DODATEK č. 1
ke smlouvě o dílo ze dne 30. 8. 2018
(dále jen „dodatek“)

se níže uvedeného dne, měsíce a roku dohodli, že tímto dodatkem se mění a doplňuje smlouva o dílo uzavřená mezi smluvními stranami dne 30. 8. 2018, jejímž předmětem je zhotovení stavby s názvem „Rekonstrukce laboratoří FLD v rámci projektu EVA 4.0“ (dále jen „smlouva“).

Technický list změny (TLZ)

Název změny:	Stavební vícepráce
--------------	--------------------

31.10.2018 - p.10a x 1.2.1

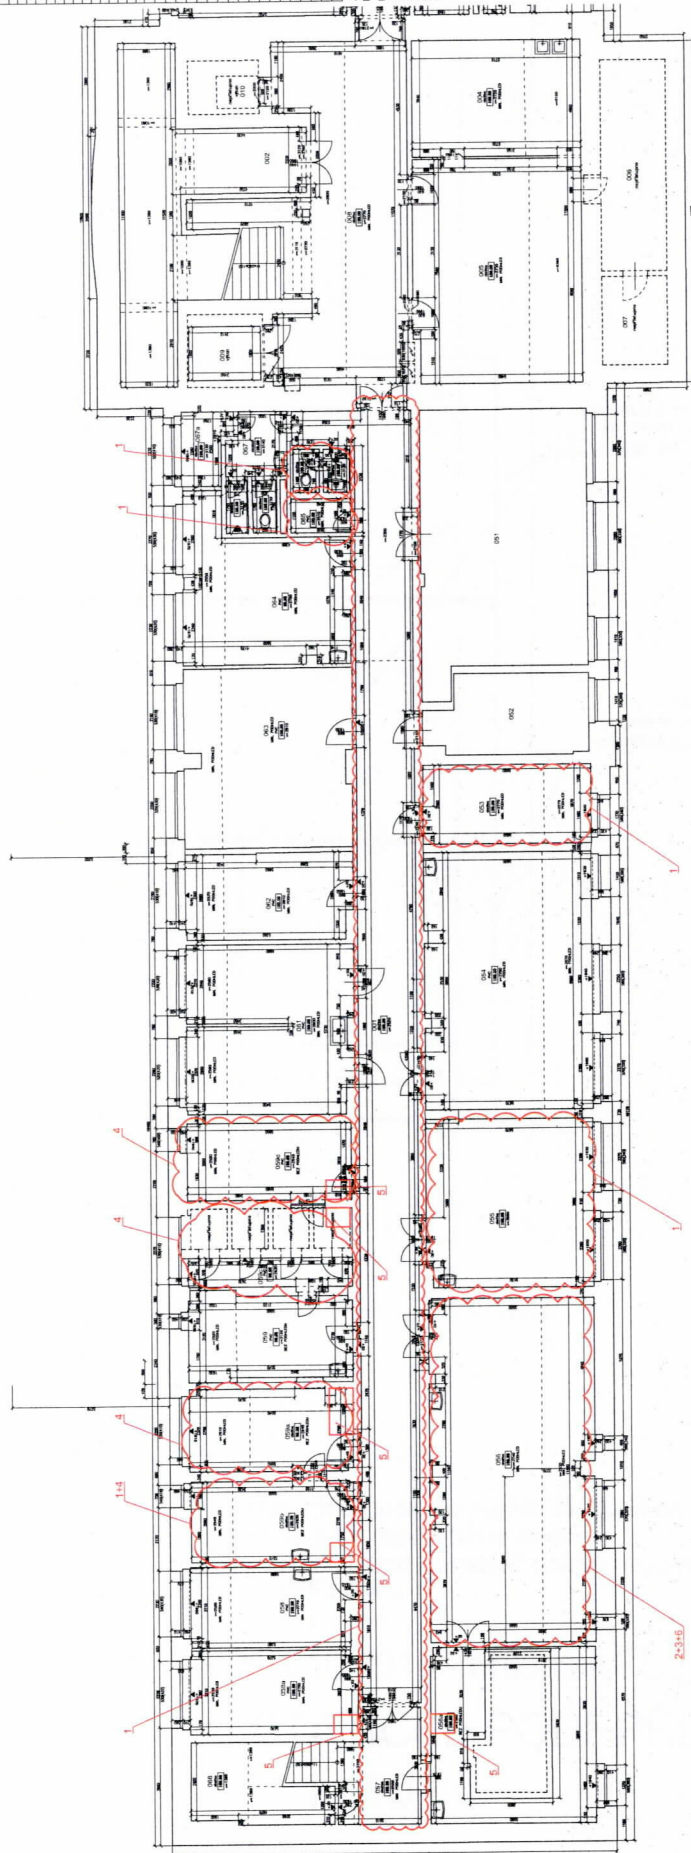
1. Nesoudržný beton v podlahách chodby a přilehlých místností – skrytá vada.
2. Bourání větší tloušťky podlahových betonů – odlišná skladby podlahy od původní projektové dokumentace.
3. Dobetonávky podlah – viz bod 1.
4. Bourání mezistropů hurdis – nebyly zakresleny v původní projektové dokumentaci a byly skryté nad minerálními podhledy.
5. Statické zajištění stávajících stropních dobetonávek – skryté nad stropními podhledy a rozvody.
6. Přeložky uzávěrů topení – skryté uzávěry nad stropními podhledy.
7. Prodloužení dokončení stavby – viz Popis změny.
8. Změna VZT – požadavky zhotovitele technologie (samostatné výběrové řízení).
9. Změna MaR – požadavky zhotovitele technologie (samostatné výběrové řízení).

1. Při odstraňování podlah bylo zjištěno, že v chodbě a v přilehlé místnosti je podkladní beton nesoudržný, místy je v rozpadajícím se sypkém stavu, na který nelze realizovat novou podlahu. Dokládáme fotografickou dokumentací.

STATICKÉ PODEPŘENÍ DOBETONÁVEK
M 1 : 10

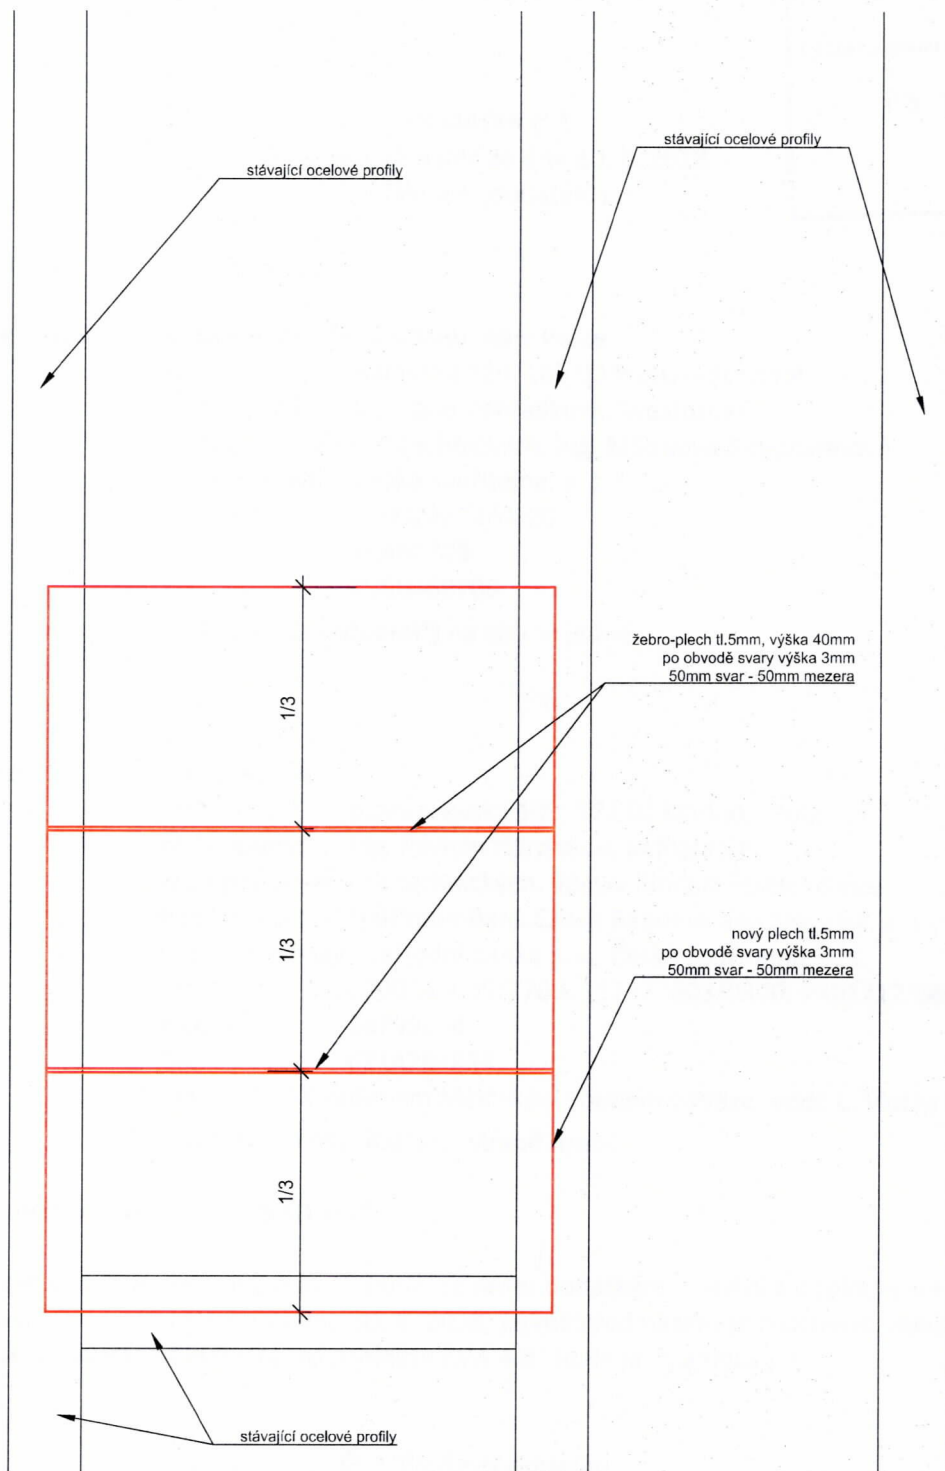
5. Po odstranění podhledů byl zjištěn staticky nebezpečný stav dobetonávek ve stropní konstrukci nad 1.PP.

PŘED VÝROBOU NUTNO ZAMĚŘIT SKUTEČNÉ ROZMĚRY OTVORU A
STÁVAJÍCÍCH OCELOVÝCH NOSNÍKŮ.
DO PLECHU BUDOU VYVRTÁNY OTVORY PRO ZAPĚNĚNÍ NESOUDRŽNÝCH
VRSTEV STROPU.
